不具合箇所説明図

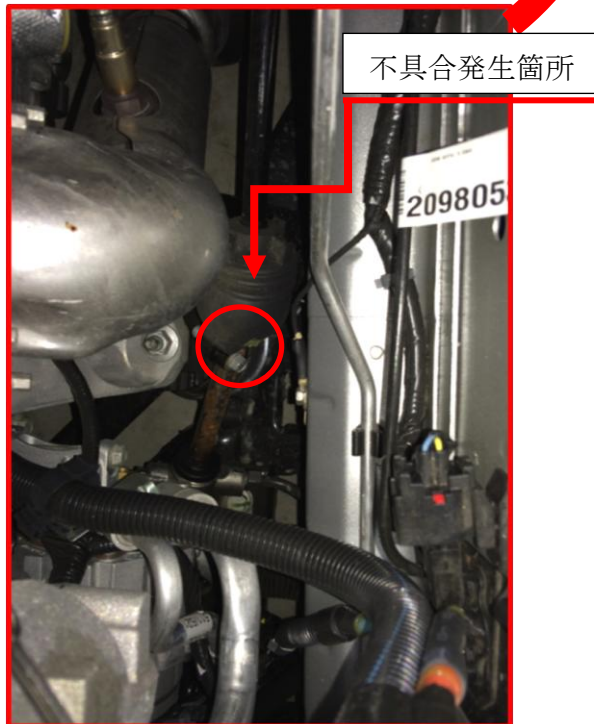
ステアリングシステムにおいて、インターミディエイトシャフトのピニオンボルトの締めつけが不適切なものがある。そのため、最悪の場合、当該ボルトが外れ、ステアリング操作に支障をきたすおそれがある。

当該ボルトを点検し、緩みがある場合には適切に締めつけする。

左ストラット部分に白色ペイントを塗布する。
